現地調査のまとめ

■ 調査概要

■ 調査結果

地下コンコースの様子

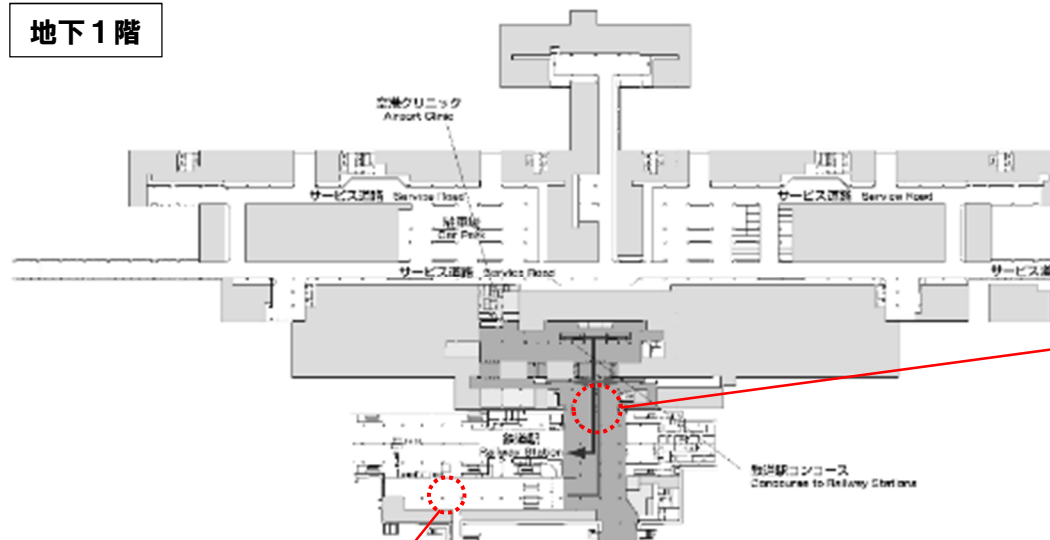
○案内カウンターが鉄道から離れた位置に設置されているため、不安になる。改札近くにあると安心するため、サブカウンターの設置を検討しても良い。

○「空港のコミュニケーション」における聴覚障害者の人的支援やシームレスな移動の考え方として、手話に関する内容を記載してほしい。

⇒旅客が人流に沿って移動するため、分岐部の手前に設置している。

視点 2 : 駐車場・乗降場の確認【九州佐賀国際空港】

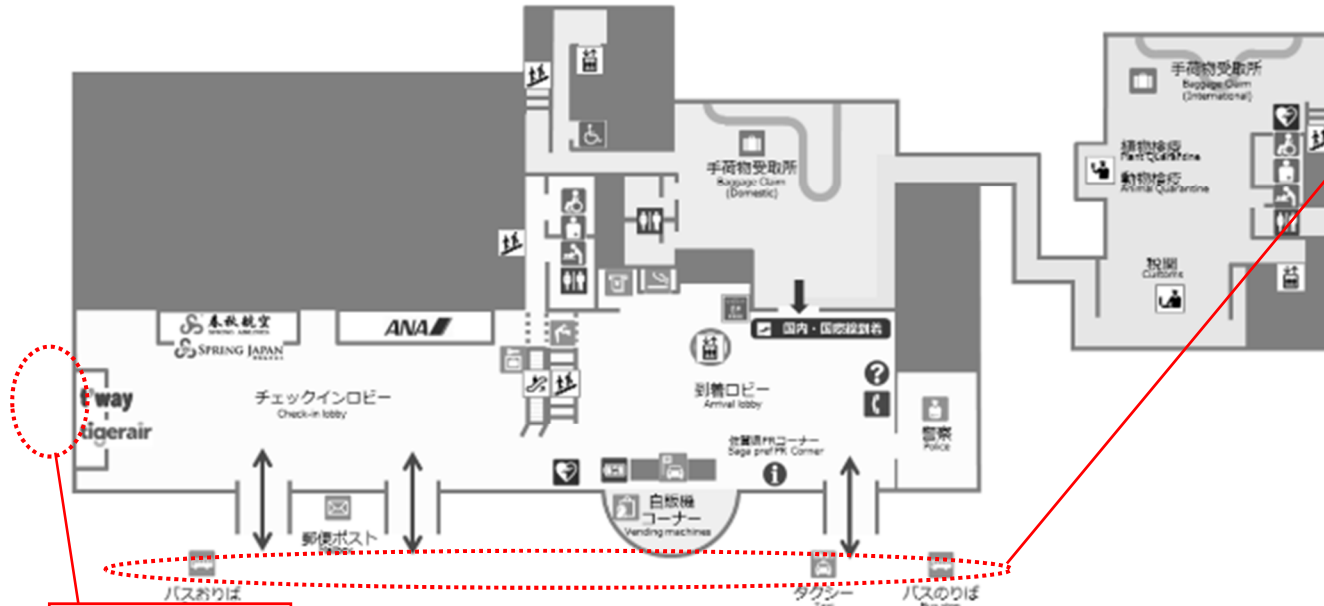
- 利用者増に伴い、大型観光バスや路線バス、タクシー、一般車両等が混在化しているため、乗降場周辺の整理が課題である。
- UD タクシー等に対応したカーブサイドの設計が今後の課題である。
⇒空港での UD タクシー利用は少ないが、今後検討していく。
- マウントアップ形式、エスコートゾーンの検討が必要である。
- 信号機ボタンの英語表記が異なる。

身障者用駐車場

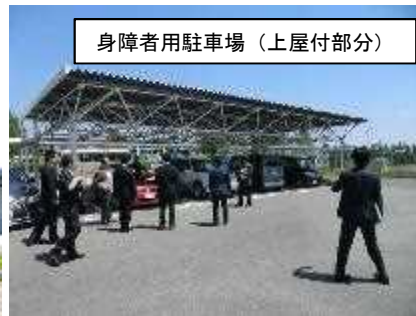
- 駐車場は複数個所に設置されているが、障害者用駐車マス (+職員用) を一箇所に整備し、一般の利用を防いでいる。
- リフト付き車両の駐車場が整備されていない。
⇒今後、検討する。

駐車場（障害者専用駐車スペース）の様子

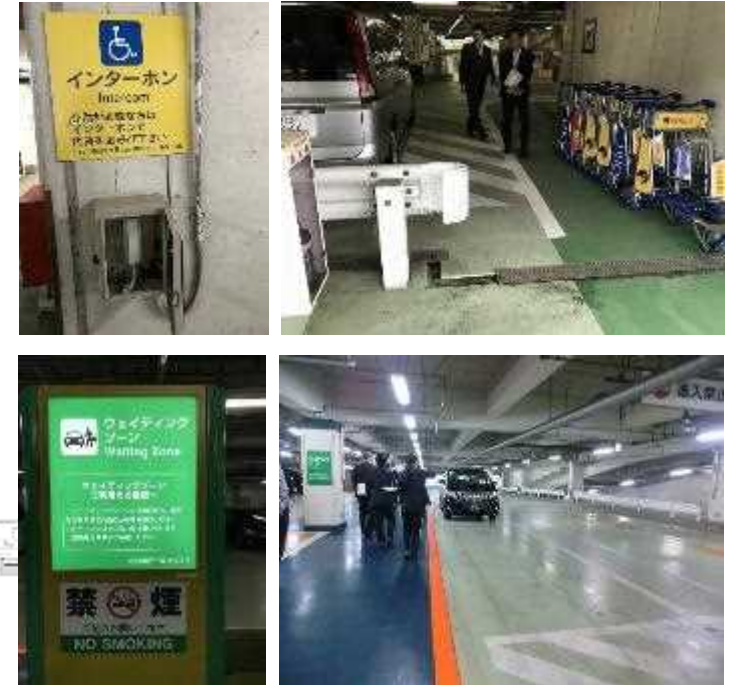
- 後方から乗車するリフト付き車両への対応として、乗降場所と駐車場所を分けても良い。
- UD タクシー及び福祉車両は後方と横から乗車するものを踏まえた検討が必要である。

視点6：主動線にあるエレベーターのかごの大きさ（定員）の確認【九州佐賀国際空港】

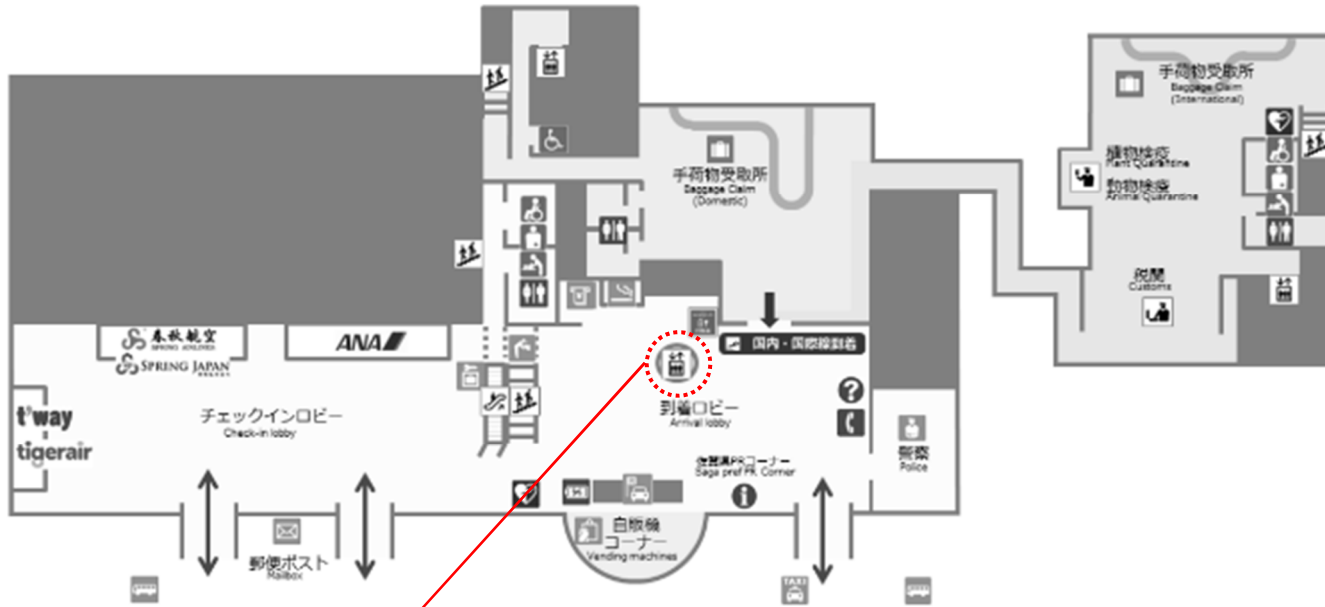
- 既存 EV を定員 16 人以上の EV に更新する。
- 緊急時の聴覚障害者への配慮が必要である。
